**Avis de la Mission Régionale d'Autorité environnementale  
Nouvelle-Aquitaine formulé à l'occasion de la présentation  
d'un projet de co-activité agricole et photovoltaïque sur le site  
« Lavagnon » à Nérac (47)**

n°MRAe 2023APNA75

dossier P-2023-13985

Plan masse du projet – extrait étude d'impact page 31

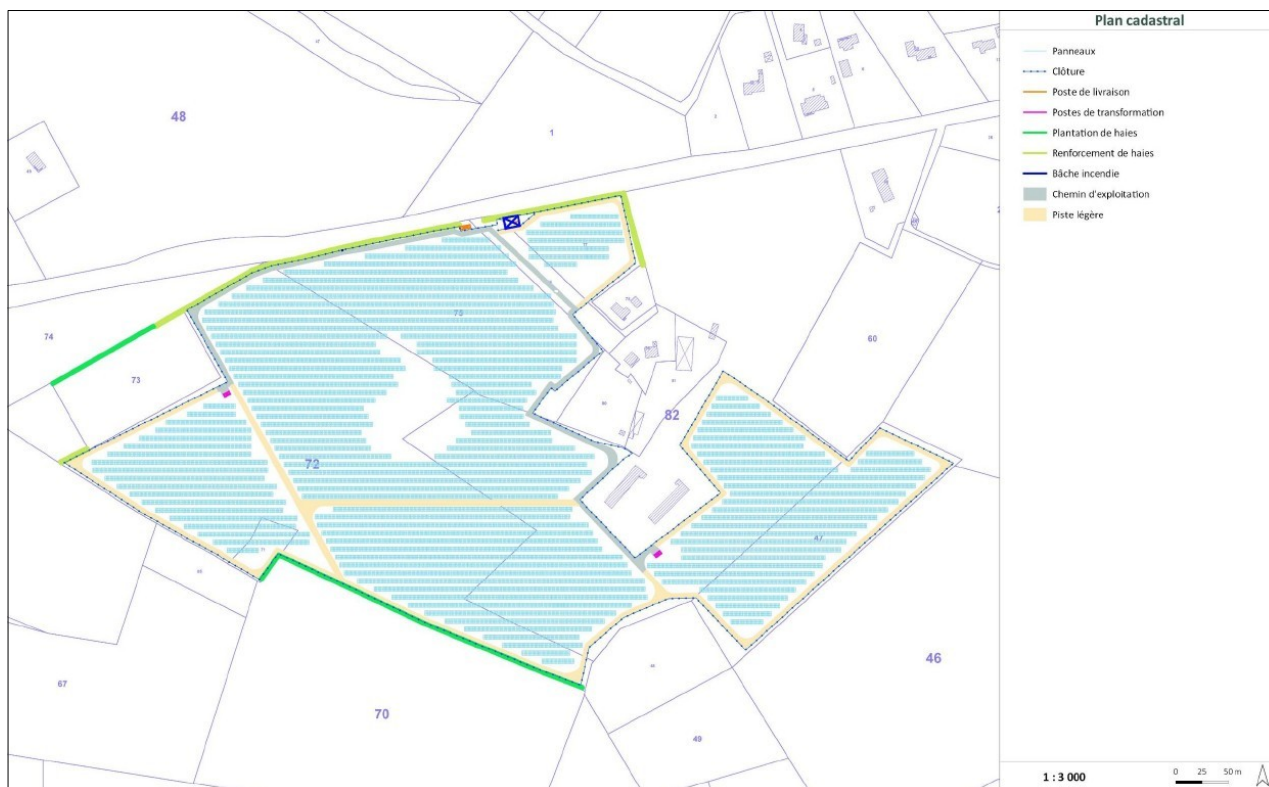
Le projet prévoit un **raccordement électrique** vers le poste source de Nérac en privilégiant un raccordement souterrain le long des voiries (cf tracé en page 42 de l'étude d'impact).

D'une manière générale, la MRAe rappelle que le raccordement du parc photovoltaïque au réseau public d'électricité fait partie intégrante du projet et recommande que les enjeux environnementaux liés aux opérations de raccordement soient précisés et fassent l'objet de la mise en œuvre de la séquence Éviter Réduire Compenser (ERC).
